CONFERENZA DI SERVIZI DECISORIA SIMULTANEA SINCRONA DEL 26/03/2019**1° SEDUTA**

VERBALE DELLA SEDUTA**OGGETTO:**

Istanza di autorizzazione per la costruzione di una infrastruttura passiva a Banda Ultra Larga (rete di comunicazione in fibra ottica) nelle aree Bianche del territorio dei Comuni di Matelica, Pieve Torina, Ussita, Visso, San Ginesio, Ripe San Ginesio e Monte San Giusto.

CND 01 - FOTO B

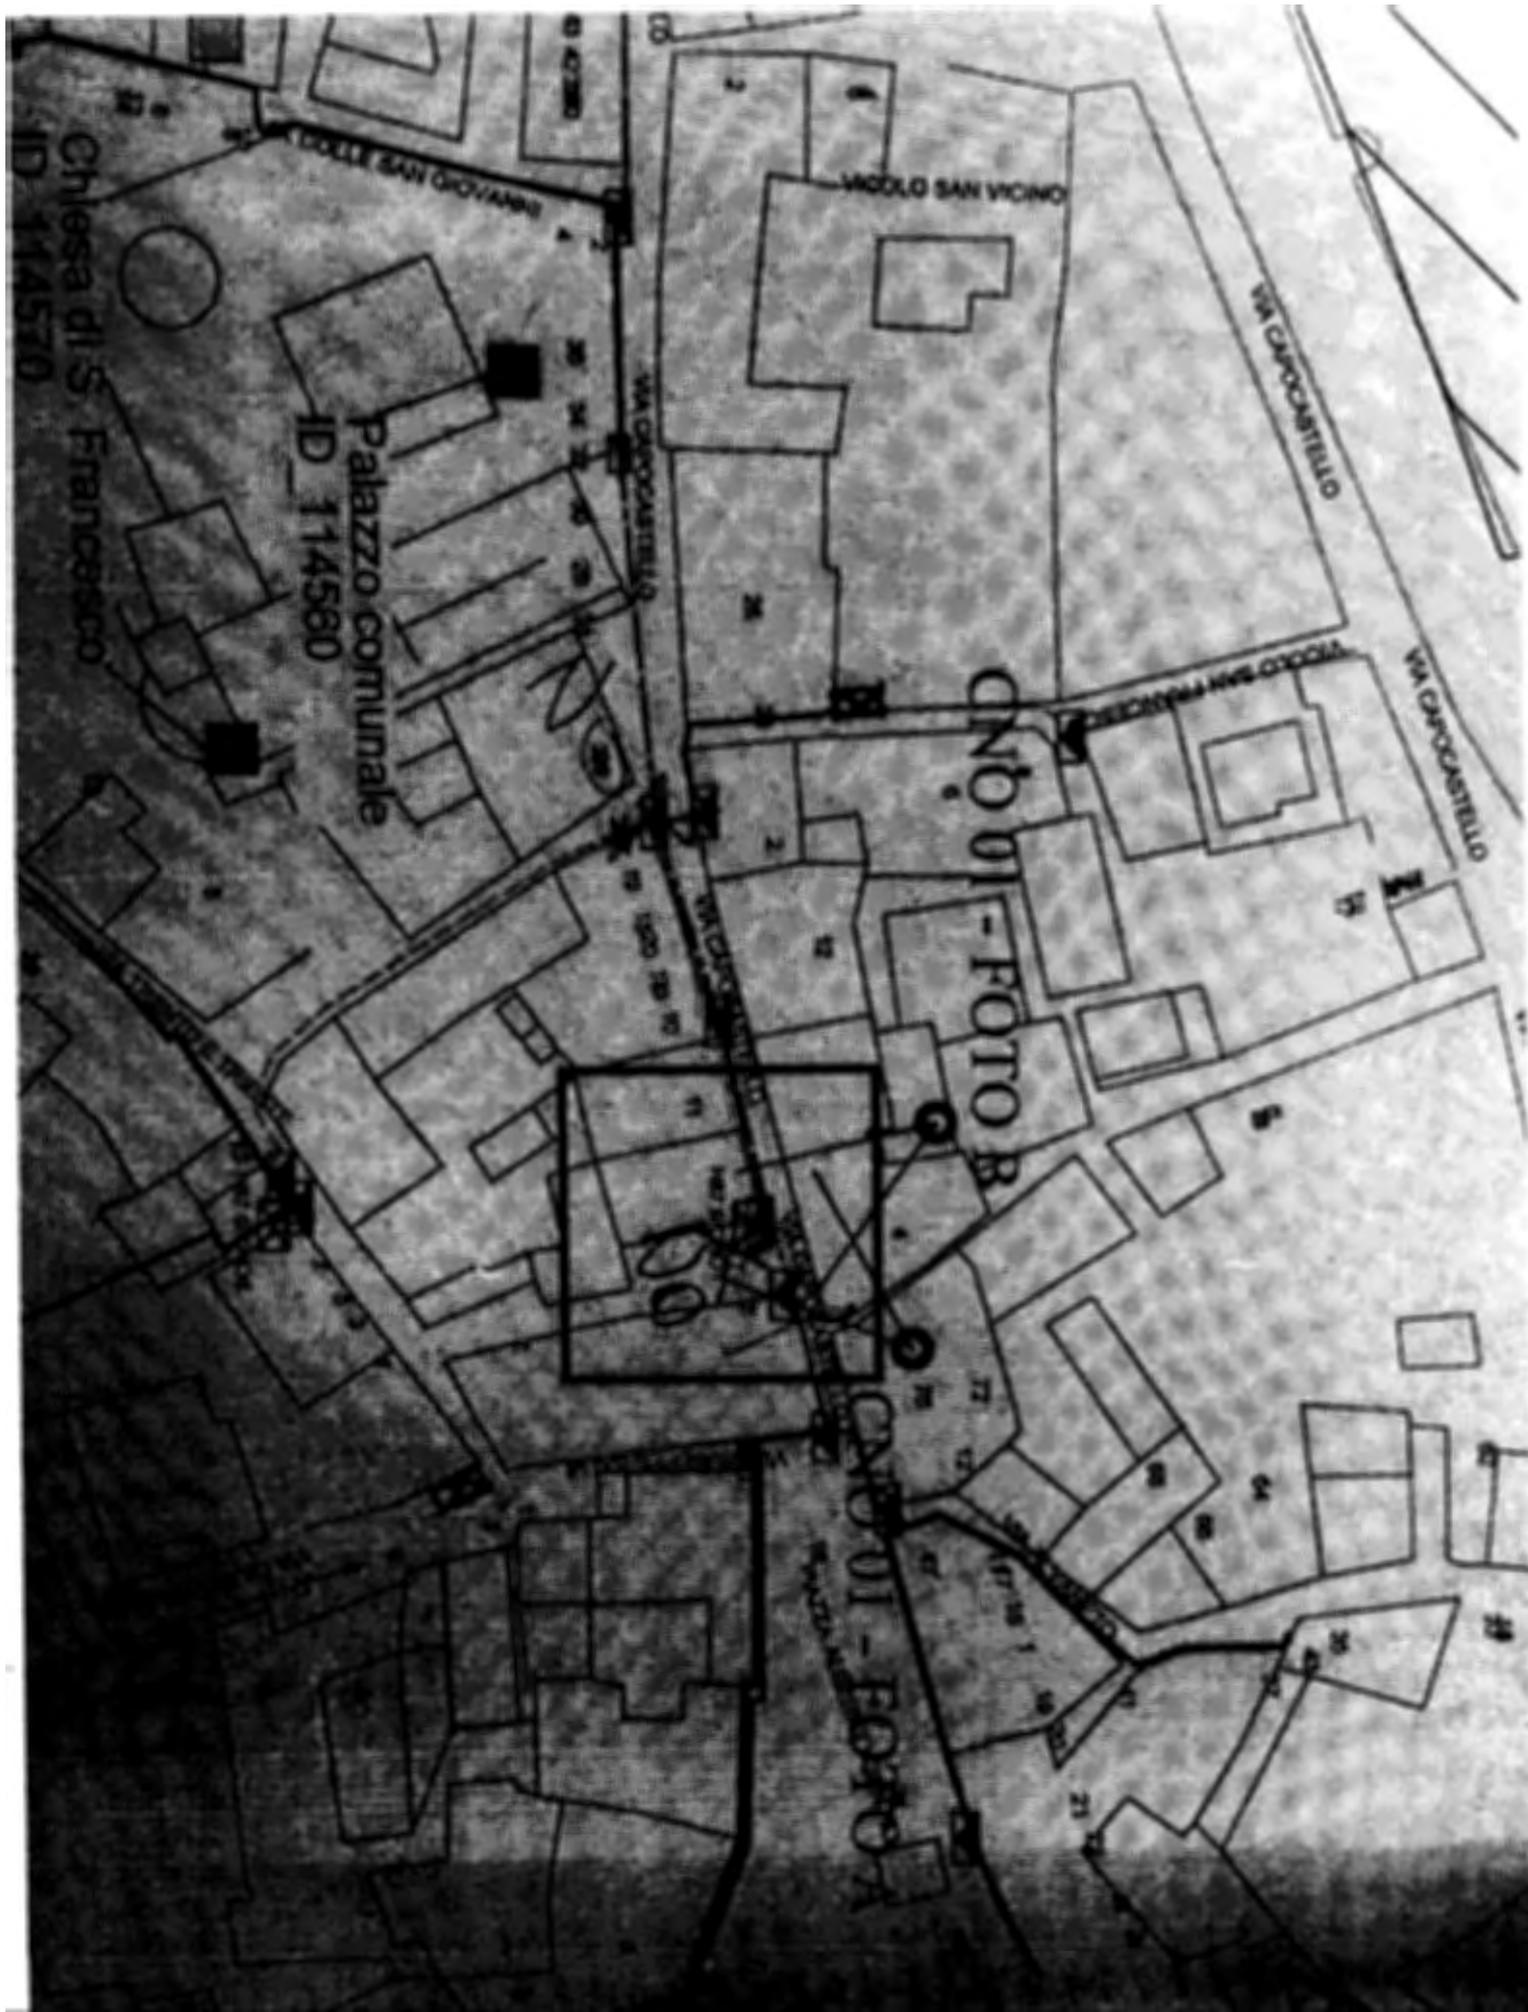
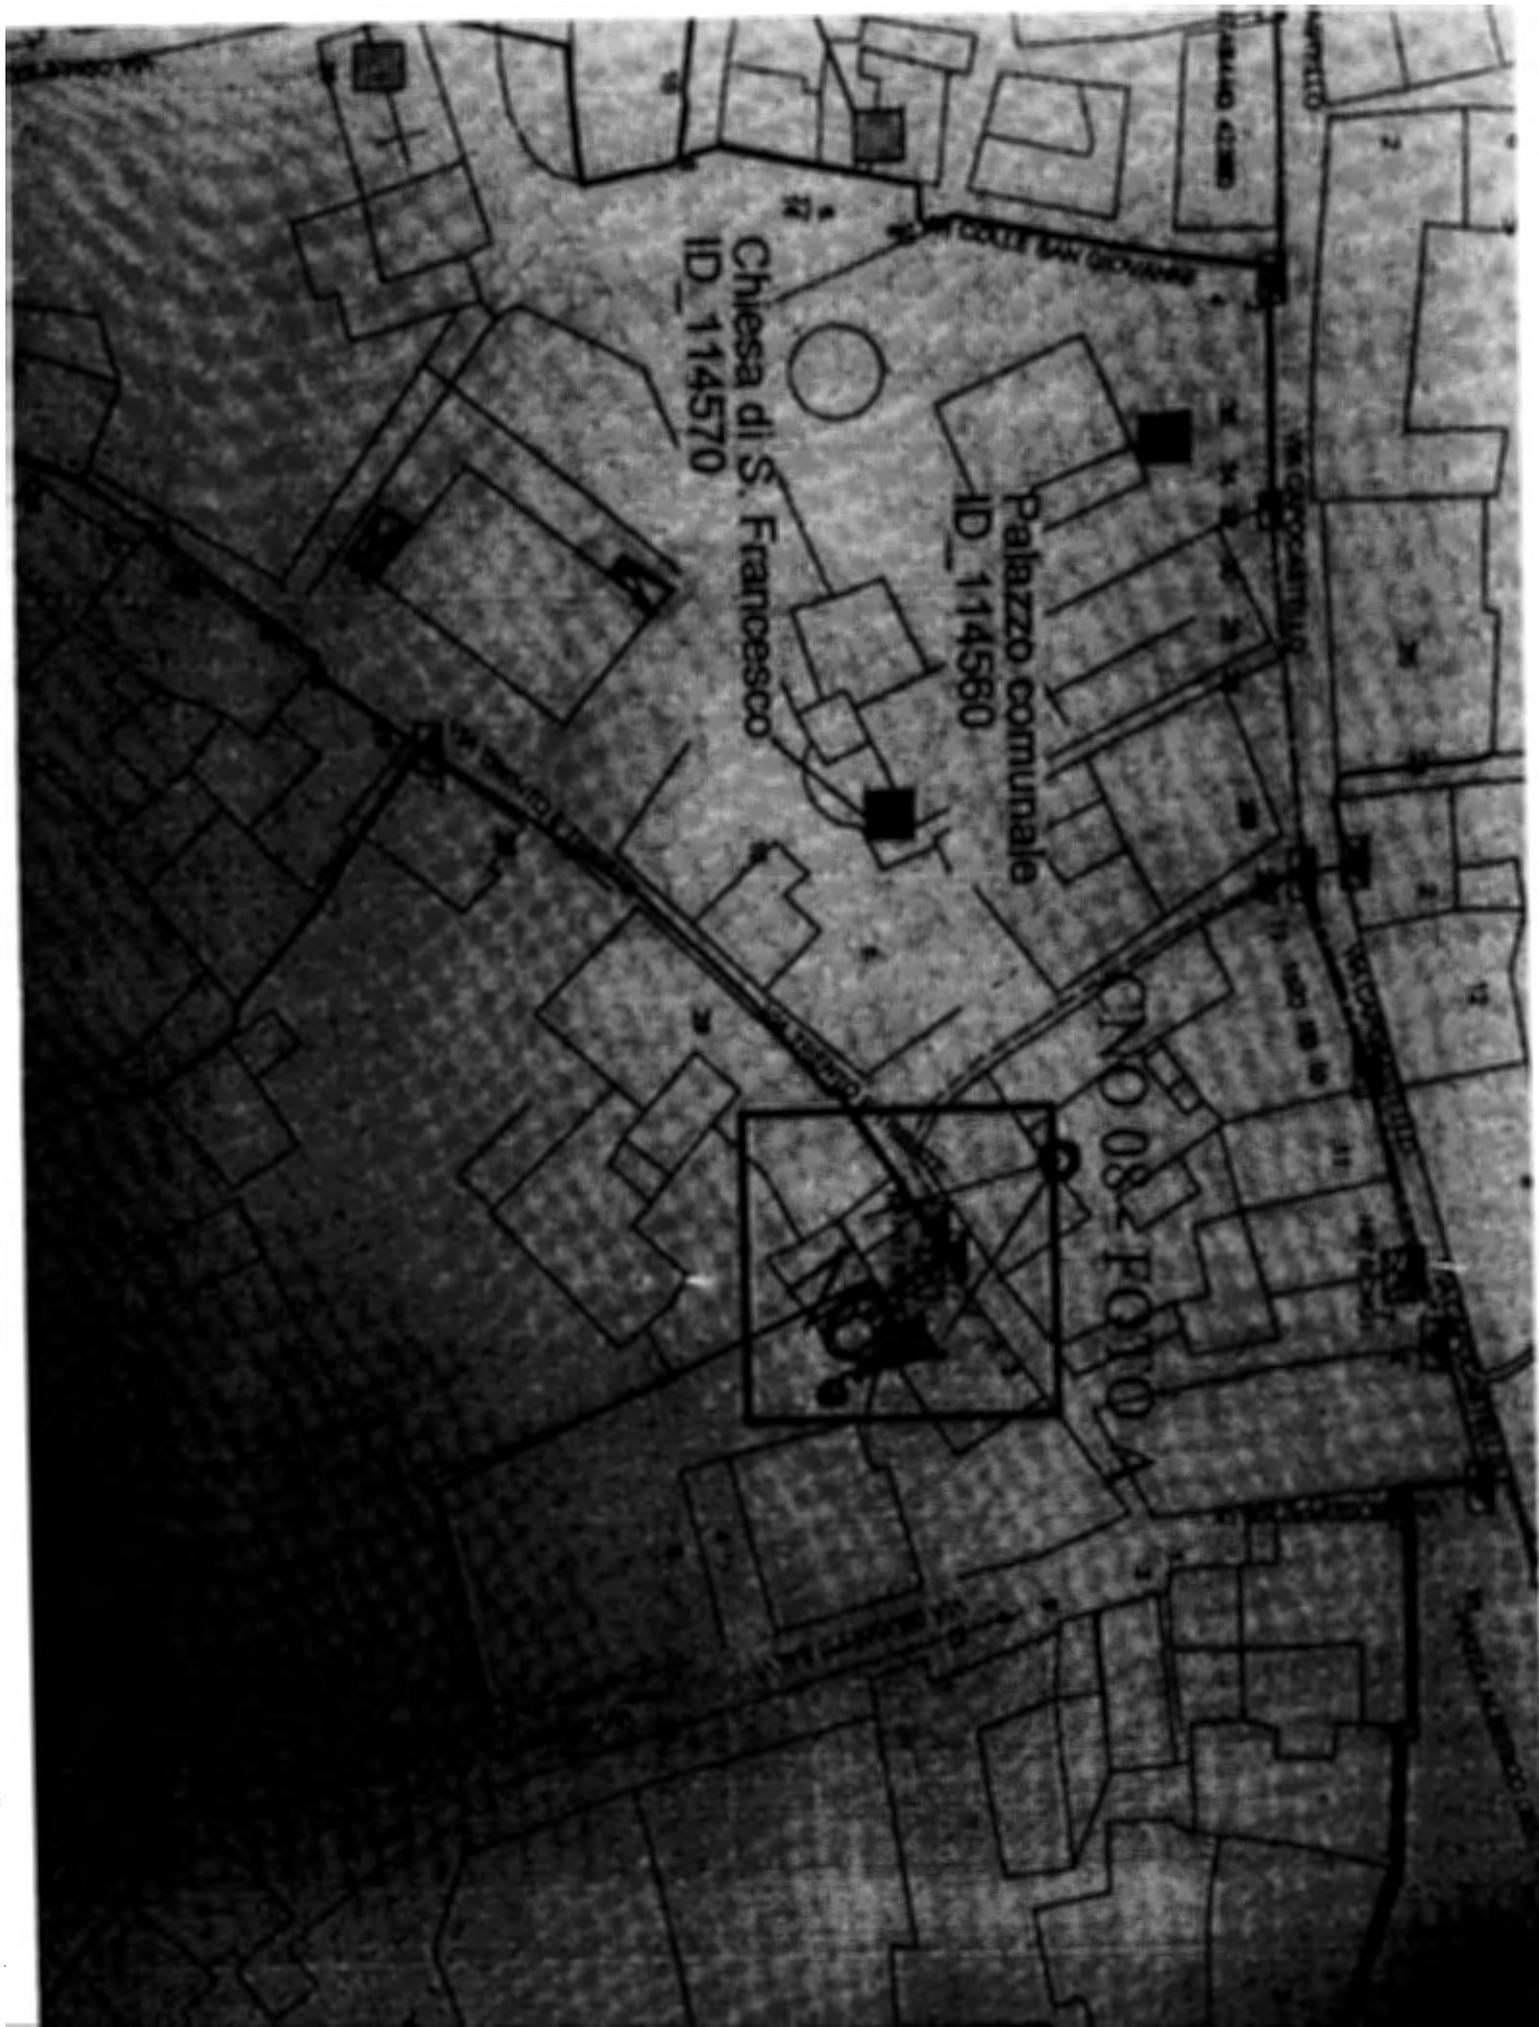
SI ALLEGANO IN SEGUITO IMMAGINI CON L'IPOTESI DI NUOVI PUNTI DI POSIZIONAMENTO IDONEI DEI CNO
PRIMA ELENCATI: CNO01, CNO006, CNO08.

I NUOVI PUNTI IPOTIZZATI SONO VICINI A QUELLI CHE ERANO STATI DA VOI FISSATI NELLE PLANIMETRIE
DEL PROGETTO DEFINITIVO E SONO EVIDENZIATI IN GIALLO.
